**Objet : BRUXELLES. Rue Marie-Christine, 100-102. Ancien cinéma Rio**

Demande de permis unique portant sur la réaffectation de l'intérieur de l'ancien cinéma Rio en un showroom au rez-de-chaussée et une salle polyvalente au 1er étage.

**Avis conforme de la CRMS**

Plans projetés de l'entresol et du R+1 (extr. du dossier de demande)

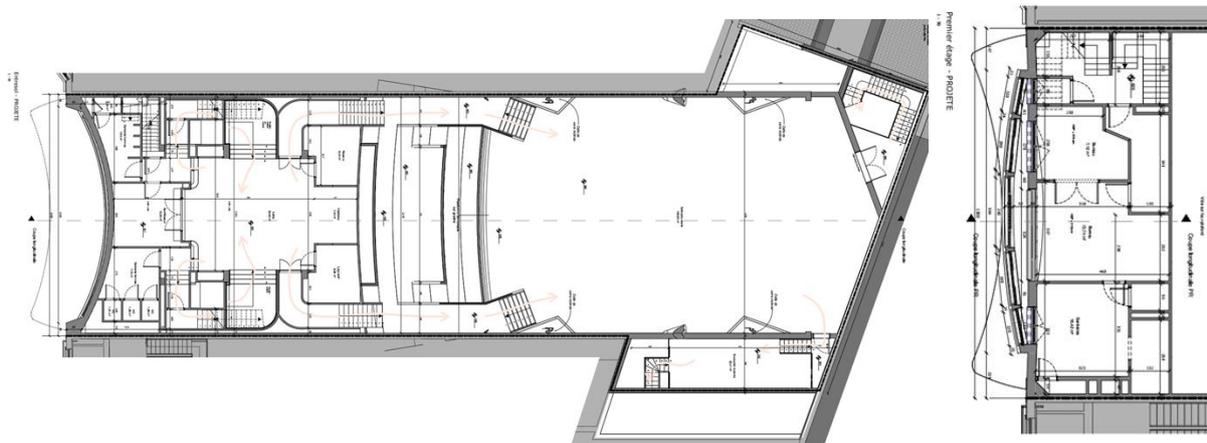
- Pour la salle polyvalente : installation d'une plateforme en bois, sur 14 colonnes (métal et béton), à 3m de haut (dans la continuité du niveau des gradins), écartée du mur pour éviter l'ancrage dans les murs, recouverte de linoléum (proche de celui d'origine) et adjointe de quatre éléments en verre incliné contournant les moulures.

- concernant la stabilité du nouveau plancher, il convient d'approfondir les prescriptions du CDC, les résultats des essais de sol seront soumis à la DPC (s'assurer que l'exécution de ces travaux n'aura pas d'impact sur le bâtiment) ;

Plan et coupe du compartimentage SIAMU et coupe projetée de l'ensemble (extr. du dossier de demande)

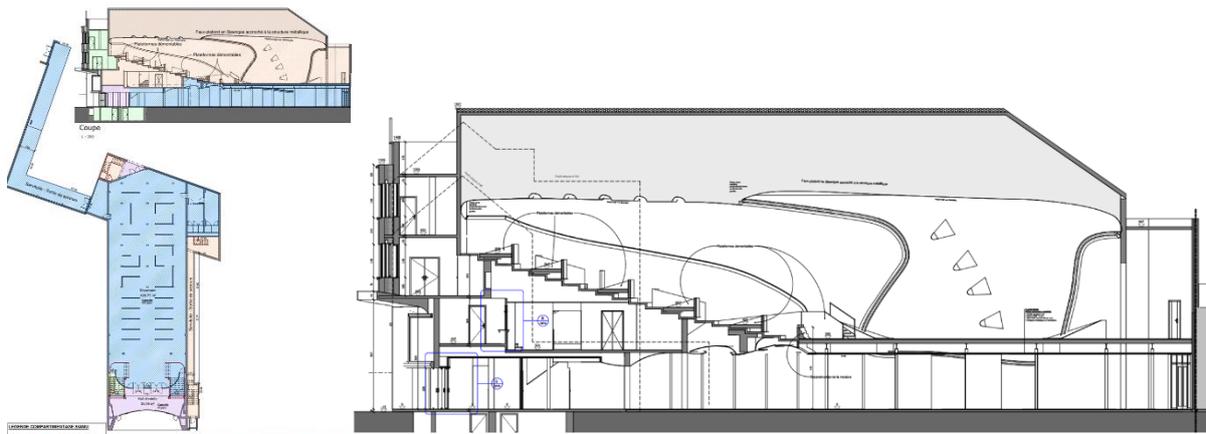
- Concernant la sécurité/incendie : les portes du hall ouvrant sur le showroom seront dotées d'une résistance EI30 et le plafond sous le gradin sera EI60. Le showroom sera fermé le soir quand des activités se dérouleront aux étages et les deux espaces formeront ainsi des compartiments distincts isolés du feu. La nouvelle plateforme est à présent mieux étudiée et résistante au feu. Par ailleurs, deux sorties de secours, via des servitudes sur les parcelles voisines, seront remises en fonction.

- concernant la sécurité-incendie, le dossier ne contient pas le rapport faisant suite aux échanges avec le SIAMU permettant de bien comprendre comment le compartimentage a été validé. Elle demande de préciser ce point;

Vue actuelle de la charpente et projet de doublage des fermes (extr. du dossier de demande)

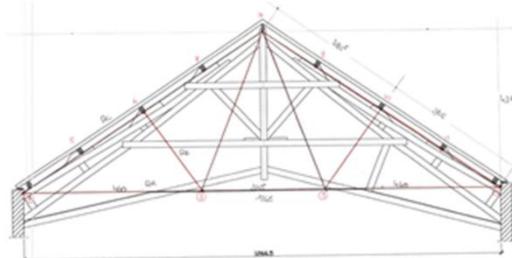
- Concernant la stabilité :
  - o la charpente présente une partie affaissée, certaines fermes en bois sont en mauvais état, et déjà consolidées à plusieurs reprises, tandis que d'autres fermes ont déjà été remplacées en métal. La proposition est de laisser en place les fermes existantes et de doubler celles en bois par des fermes métalliques, afin de rectifier le niveau horizontal de la faîtière et de reprendre les sollicitations des pannes existantes. Précisons que la couverture de la toiture, remise à neuf dans les années 2000, est en bon état. Un groupe de ventilation double flux (au vu des dimensions renseignées dans le rapport de l'ingénieur TS, probablement pesant près de 800 kg à 1000kg) sera suspendu aux charpentes. Aucune information n'est fournie à ce sujet pour s'assurer que les charpentes et les maçonneries seront capables de reprendre la charge complémentaire.

↳ dessous, les nouvelles charpentes métalliques (traits rouges numérotés):

- le CDC ne fournit pas de descriptif pour les charpentes ;
- il n'y a pas de métré joint au dossier permettant de visualiser les quantités et la localisation des travaux à mettre en œuvre ;

Vue actuelle du rideau de scène et système proposé (extr. du dossier de demande)

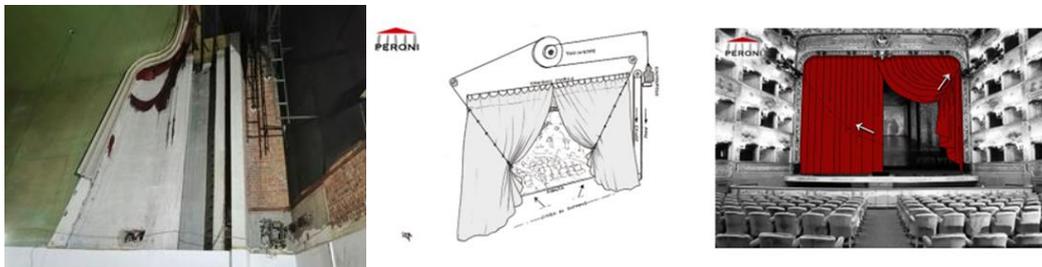
- A propos des finitions des murs, des sols et plafonds, de la restauration des décors et de la restitution du rideau de scène :
  - o les murs enduits seront remis en état (la teinte semble avoir fait l'objet d'analyses stratigraphiques, non fournies dans le dossier reçu), les moulures des murs latéraux seront restituées pour leur partie manquante. Le plafond situé sous les gradins sera réalisé avec différentes formes courbes, leur profil s'inspirant de celui d'origine. Le sol en linoléum sera restauré dans les limites du possible, ou remplacé par un produit similaire.
  - o une étude des décors accompagne le dossier, avec les différents processus de nettoyage, restauration, ... qui seront mis en œuvre.
  - o le rideau de scène sera restitué à l'identique, en réutilisant le mécanisme existant.

- la proposition consistant à remettre un rideau comme à l'origine est peu détaillée. Il est mentionné un rideau à l'italienne alors qu'il s'agirait plutôt d'un rideau à la grecque avec éléments de dorure périphérique sur l'encadrement. Plus de précisions sont à apporter ;
